**福島第二原子力発電所 4号機の安全確認の状況について**

平成16年9月

東京電力株式会社

## 福島第二原子力発電所 4号機に関する確認事項

図1：ひびの確認された場所

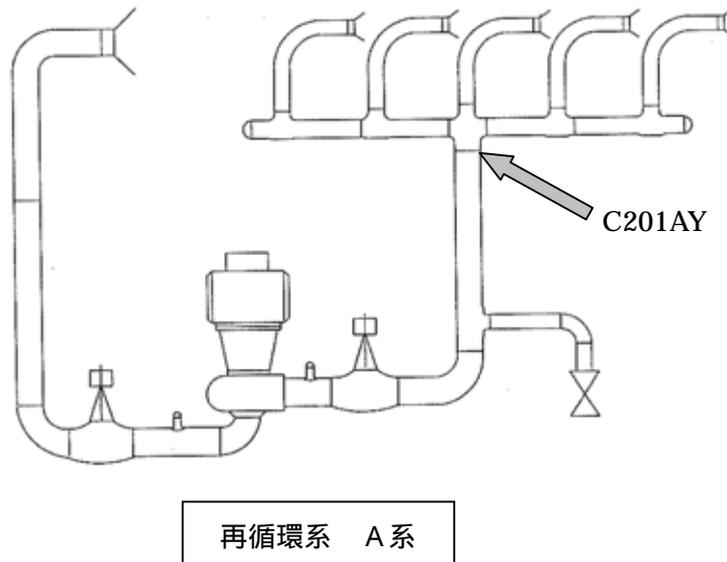
平成15年10月の再循環系配管等の追加点検において、ひびが確認された継手は、前回定期検査（平成14年1月～3月）時の点検ではひびは確認されていなかったが、ひびの発生、進展についてはどのように評価しているのか。これまでの応力腐食割れに関する知見に照らして問題はないのか。また、今回追加点検を実施していなければ、当初計画されていた次の点検実施時期までひびは相当進展していたのではないかと推定される。

今回の追加点検によりひびが確認された継手は、前回定期検査時に点検した時点ではひびは確認されておりませんので、前回定検時に検出限界以下の深さであったひびが進展して今回確認されたものと推定されます。

今回の超音波探傷試験により、ひびの深さは3.6 mmと測定されております。ひびの検出限界深さは2 mm程度であるため、仮に前回定検においてこの2mm深さのひびがあったと仮定して、当該配管（外径600mm）の溶接部残留応力及びステンレス鋼のSCC進展速度線図をもとにした、ひびの深さ進展予測を実施した結果を図2に示します。

これによれば、前回定検から今回定検までの間に3.6 mm深さまで進展する可能性はありと推定されます。

## 福島第二 4号機 シュラウド展開図

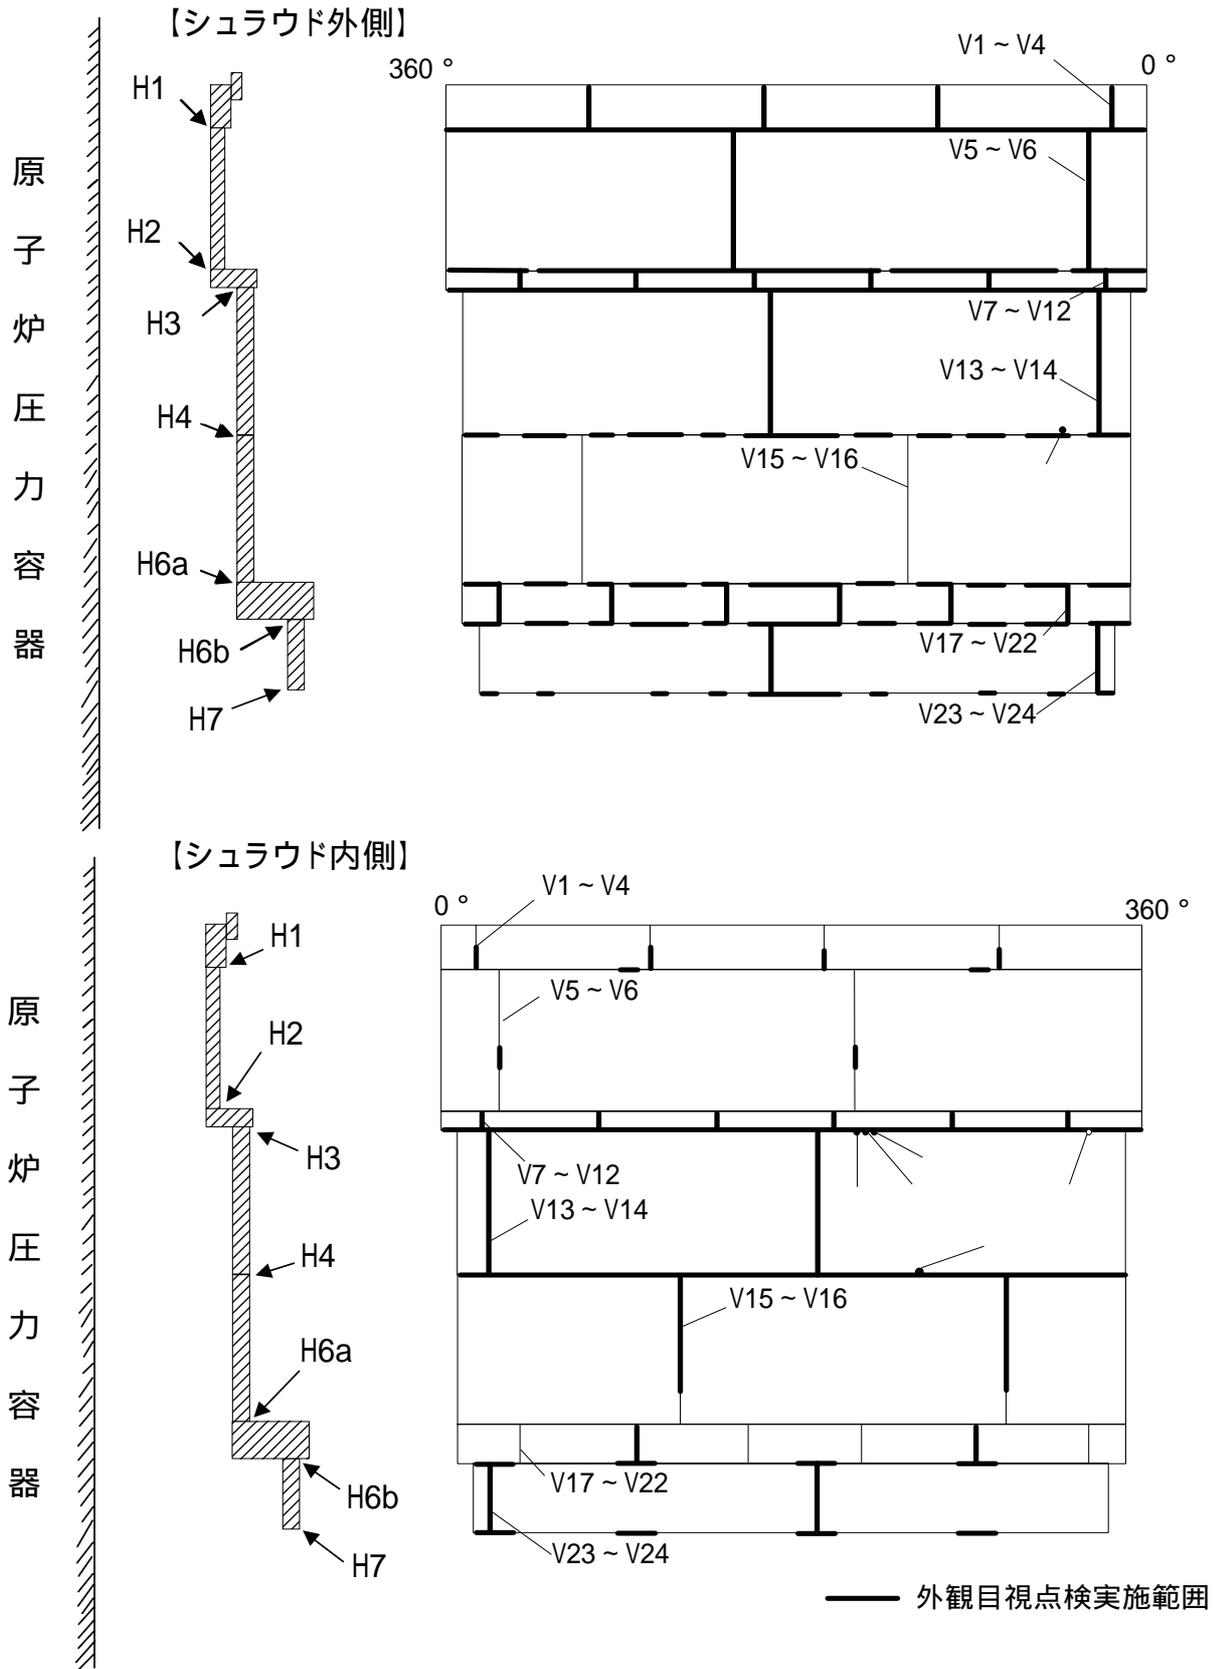
今停止期間中を含めて、これまでに実施してきた炉心シュラウドの点検状況は（いつ、どの部分を）どうなっているのか。

シュラウドの目視可能な全ての溶接線について水中カメラを用いて調査を行った結果、中間部胴と中間部リングの溶接部（H3）内側溶接部には5箇所、中間部胴溶接部（H4）には内側溶接部に1箇所、外側溶接部に1箇所の合計7箇所にひびの様相を呈したものを確認しました。

ひびの様相を呈したものについて超音波による探傷検査を実施した結果、7箇所にひびの深さが認められ、指示エコーから最大深さは約22mmでした。

図1 シュラウドH3溶接線内側210度付近ひび除去加工部

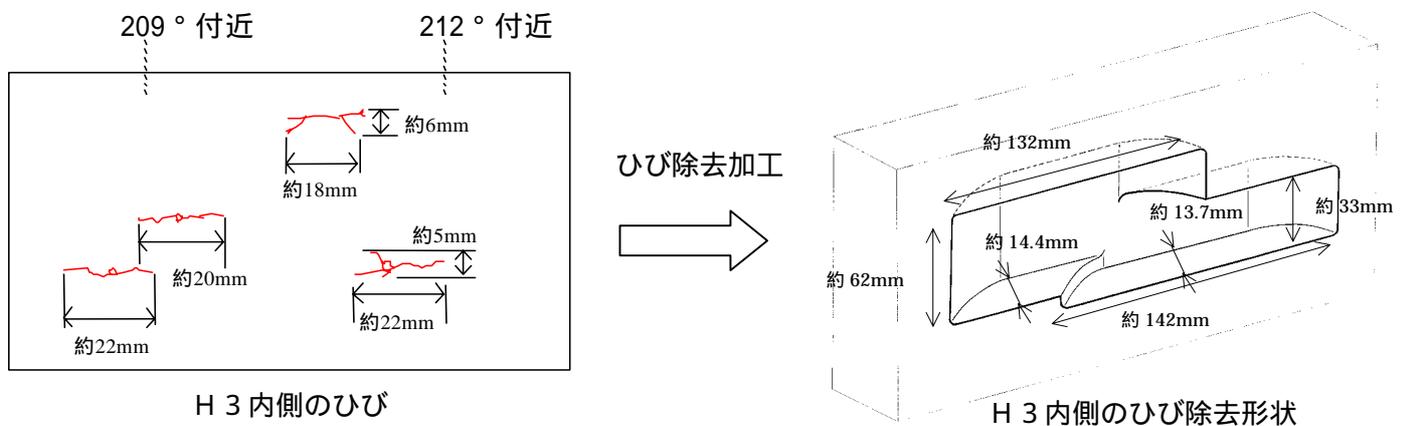
当該機のひびを削除したシュラウドの健全性はどのように評価・確認しているのか。  
また、ひび削除後の応力緩和措置が適切に行われたことはどのように確認しているのか。

ひびは全部で7個でしたが、1まとめにして除去した部位もあるので、ひび除去部は全部で5箇所(H3内側3箇所、H4内側1箇所、H4外側1箇所)です(図1参照)。

ひびの除去にあたり、経済産業省へ届け出ている工事計画では、ひびを除去する部分の板厚が減少すると仮定したモデルを用いて構造強度評価を行っており、健全性に問題がないことをご確認頂いております。構造強度の評価は、溶接線内側の除去部と溶接線外側の除去部について行っています。溶接線内側の除去部については、実際のH3近傍の除去部(3箇所)を周方向に合体させたものと、H4近傍の除去部について、保守的になるように周方向の大きさや切削深さを割り増した計算モデルを用いて評価を行いました。
